Referencia: Expediente: LAM5678
Asunto: Comunicación Resolución No. 00391 del 20/03/2018

RESOLUCIÓN N° **00391**

Por la cual se resuelve un recurso de reposición y se toman otras determinaciones"

Figura 2.5 Áreas de Influencia Indirecta y Directa Físico-biótica del proyecto

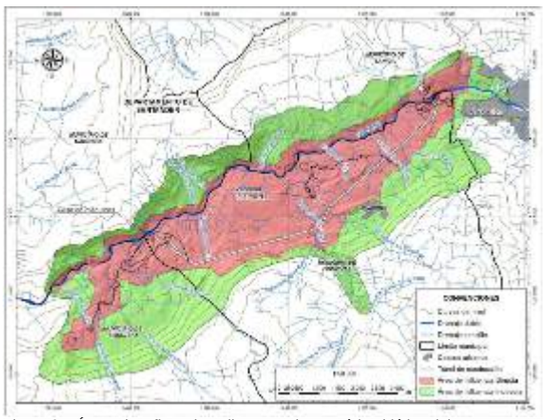
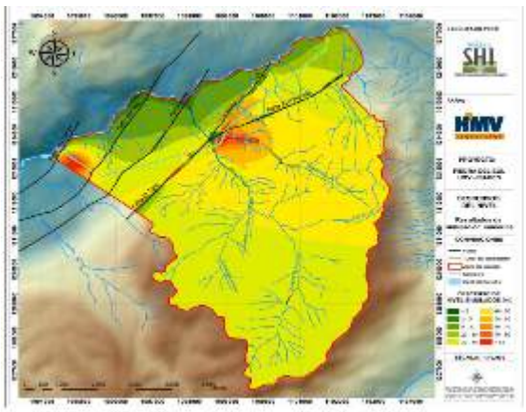
Además, una comparación entre la Figura 2.5 Áreas de Influencia Indirecta y Directa Físico-biótica del proyecto, presentado por la empresa en el capítulo 2, página 8 y la Figura 3.54 Zona de posible afectación del túnel de conducción. Escenario A (capitulo 3, página 139), muestra una incoherencia entre lo planteado como áreas de afectación en lo que respecta al recurso hídrico subterráneo. Se evidencia un análisis aislado y parcializado, excluyendo al casco urbano de Pinchote y la cuenca hidrológica de la quebrada La Pinchota del Área de Influencia Directa - AID, siendo estas, las áreas de mayor afectación por abatimiento de los niveles simulados.

Por lo anterior esta Autoridad considera que la metodología utilizada para llevar a cabo los modelos hidrogeológicos es adecuada. Sin embargo, existieron inconsistencias en la delimitación y justificación del área de influencia física del proyecto. En consecuencia, esta autoridad ratifica lo expuesto en la Resolución objeto de alzada.

Figura 1 Localización de Áreas de importancia para la Conservación de aves en al área de influencia del Proyecto Hidroeléctrico
Fuente: SIG ANLA.01/02/2018,

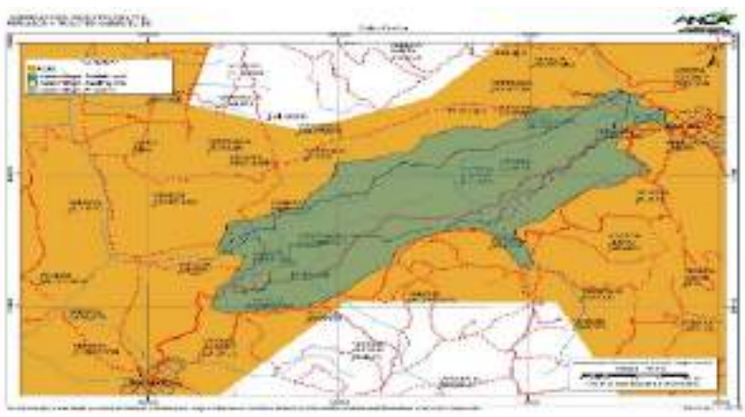
Por lo anterior, es dable señalar que la sociedad ISAGEN S.A. E.S.P no realizó un análisis que permita esclarecer cuales fueron los elementos técnicos que dan soporte a la definición del área de influencia, por lo que se considera que no da cumplimiento a lo establecido en el numeral 2.3 del artículo primero del Auto 2766 del 03 de septiembre del 2012, en relación a justificar técnicamente la determinación de la definición del Área Influencia Indirecta -AII del proyecto desde los componentes (…) y biótico (…), por tanto, esta Autoridad se reitera que el Área de Influencia del Proyecto no fue delimitada conforme a los Términos de Referencia HE-TER-1-01 ni de acuerdo a lo solicitado en el Auto 2766 del 2012.

Aunado a lo anterior, la ausencia de información en la caracterización biótica relacionada en las Áreas de Importancia para la Conservación de Aves – AICA, teniendo en cuenta que toda el área de influencia del proyecto se encuentra sobrepuesta al AICA CO074 (Bosques Secos del Valle del Río Chicamocha), establecida desde el 2008 y cuyo principal objetivo es determinar el estatus, la distribución y los requerimientos ecológicos de dos especies de aves endémicas del cañón del Chicamocha y críticamente amenazadas: el Cucarachero de Nicéforo (Thryothorus nicefori) y el Colibrí Ventricastaño (Amazilia castaneiventris)4, información de carácter relevante para el análisis de la caracterización y contenido del Estudio de Impacto Ambiental-EIA. También para dicha área se establecen endemismos a nivel de especie y subespecie, como el de Ortalis columbiana, Myiarchus apicalis, Momotus

Figura 2.5 Áreas de Influencia Indirecta y Directa Físico-biótica del proyecto.

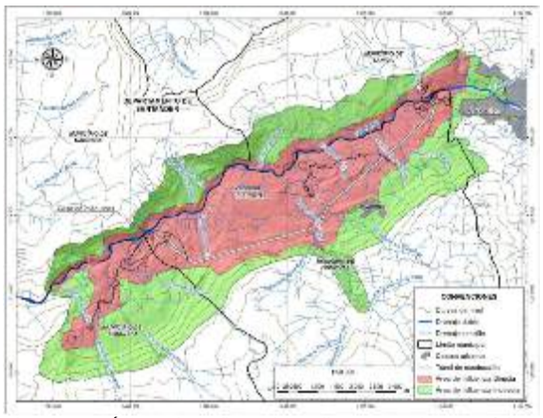
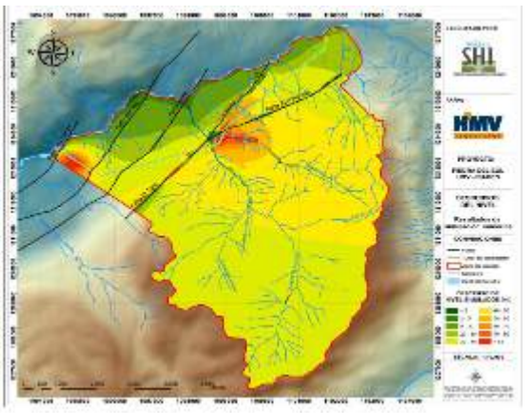
Para el componente hidrogeológico, no se estimó las extensiones en espacio, ni el tiempo de los impactos por la construcción del túnel, el tipo y la intensidad de abatimiento del recurso hídrico subterráneo, durante las distintas fases del proyecto, a partir del radio del cono de abatimiento generado por la construcción del túnel de 9,09 km.

Una comparación entre la Figura 2.5 Áreas de Influencia Indirecta y Directa Físico-biótica del proyecto, presentado por la empresa en el capítulo 2, página 8 y la Figura 3.54 *Zona de posible afectación del túnel de conducción. Escenario A* (capitulo 3, página 139), muestra una incoherencia entre lo planteado como áreas de afectación en lo que respecta al recurso hídrico subterráneo. Se evidencia un análisis aislado y parcializado, excluyendo al casco urbano de Pinchote y la cuenca hidrológica de la quebrada La Pinchota del área de influencia directa, siendo estas, las áreas de mayor afectación por abatimiento de los niveles simulados.

Figura 3.64 DHI para manantiales y quebradas y descensos simulados con el modelo numérico

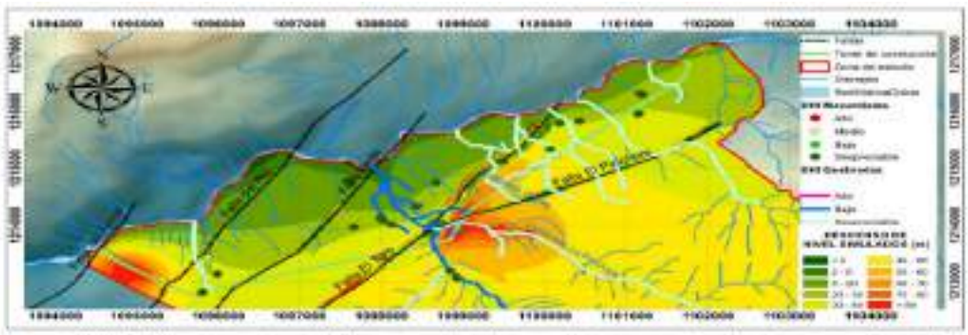
En cuanto el análisis de probabilidad de afectación de los puntos de agua subterráneos y fuentes superficiales de manera específica en el área de influencia del túnel a construir y resalta las conclusiones aportadas por la empresa de acuerdo con este análisis. En el sentido, de que se evidencia una probabilidad de afectación despreciable a los 29 manantiales identificados en la zona y baja a la quebrada La laja.

La comparación realizada en el documento (Figura 3.64; capitulo 3; página 156) y en el cual resalta la coherencia relativa entre el modelamiento numérico y el DHI, generando una alerta de monitoreo en la quebrada La Laja. Sin embargo, se evidencia ciertas incongruencias en el análisis comparativo. Por ejemplo: para la modelación matemática la mayor afectación por el abatimiento de niveles en la zona, se encuentra localizada en la confluencia de los sistemas de fallas de El Toro y El Pinchote, siendo la Quebrada La Pinchota, el drenaje con mayor afectación, mientras que el método DHI considera despreciable la afectación para este cuerpo de agua. Por otro lado, los manantiales se consideran de muy baja afectación (despreciable por utilizar el término propuesto) con la metodología DHI y en una zona con descensos entre 20 y 40 metros de abatimiento.

Figura 3.64 DHI para manantiales y quebradas y descensos simulados con el modelo numérico

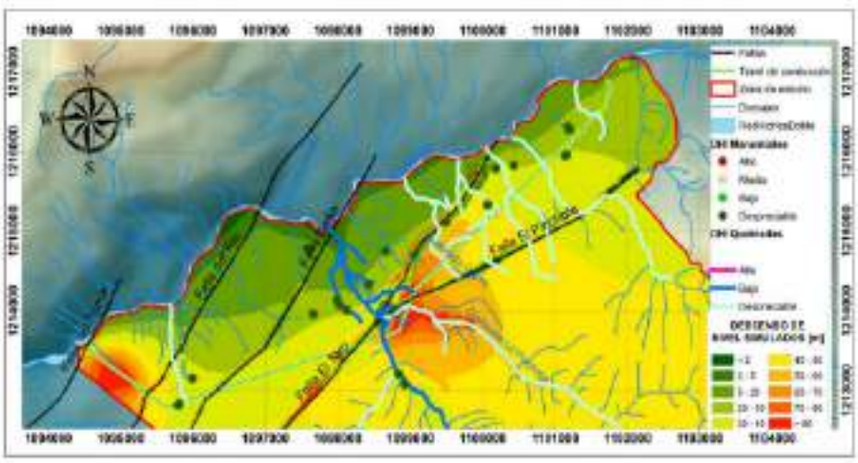
Por otro lado, los manantiales se consideran de muy baja afectación (despreciable por utilizar el término propuesto) con la metodología DHI en una zona con descensos entre 20 y 40 metros de abatimiento.

Figura 3.64 DHI para manantiales y quebradas y descensos simulados con el modelo numérico

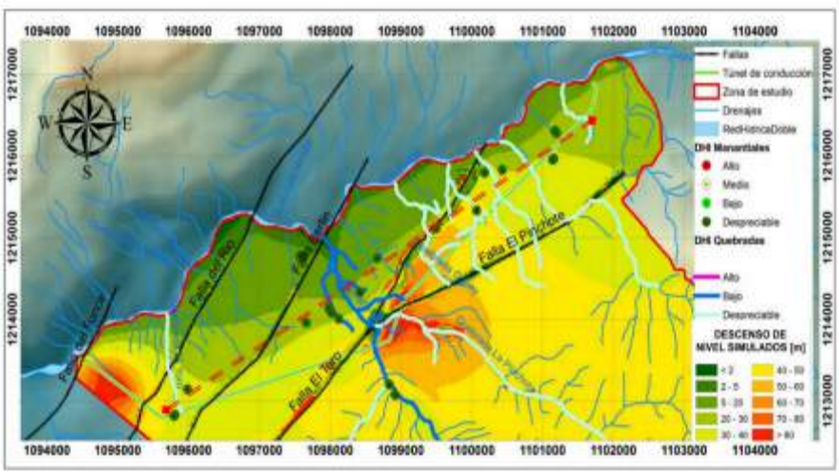
En relación con las variaciones del nivel freático la modelación numérica muestra un descenso en los niveles de 5 hasta 40 metros, sobre el corredor de descarga que conforman los manantiales inventariados y que son altamente sensibles a cualquier fluctuación por mínima que esta sea. Este impacto tendría un carácter irreversible si se tiene en cuenta la descripción presentada en el Estudio de Impacto Ambiental- EIA, por lo que su importancia estaría en crítico. Ahora bien, el análisis con el método DHI considera despreciable la afectación para los cuerpos de agua y los manantiales, por lo que la importancia de este impacto estaría como bajo a muy bajo. Razón por la cual, esta Autoridad no encuentra coherencia en los resultados presentados.

Figura 2.5 Áreas de Influencia Indirecta y Directa Físico-biótica del proyecto.

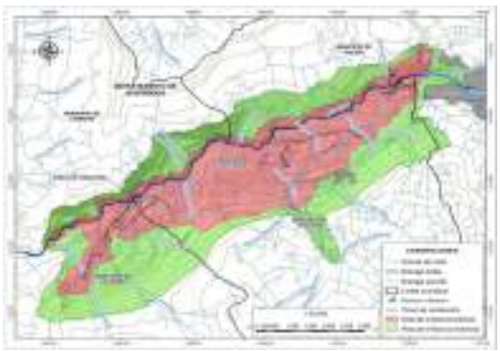
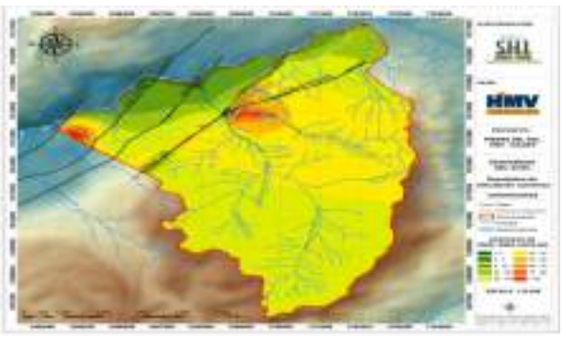
Además, una comparación entre la Figura 2.5 *Áreas de Influencia Indirecta y Directa Físico-biótica del proyecto*, presentado por la empresa en el capítulo 2, página 8 y la Figura 3.54 *Zona de posible afectación del túnel de conducción. Escenario A* (capitulo 3, página 139), muestra una incoherencia entre lo planteado como áreas de afectación en lo que respecta al recurso hídrico subterráneo. Se evidencia un análisis aislado y parcializado, excluyendo al casco urbano de Pinchote y la cuenca hidrológica de la quebrada La Pinchota del área de influencia directa, siendo estas, las áreas de mayor afectación por abatimiento de los niveles simulados.
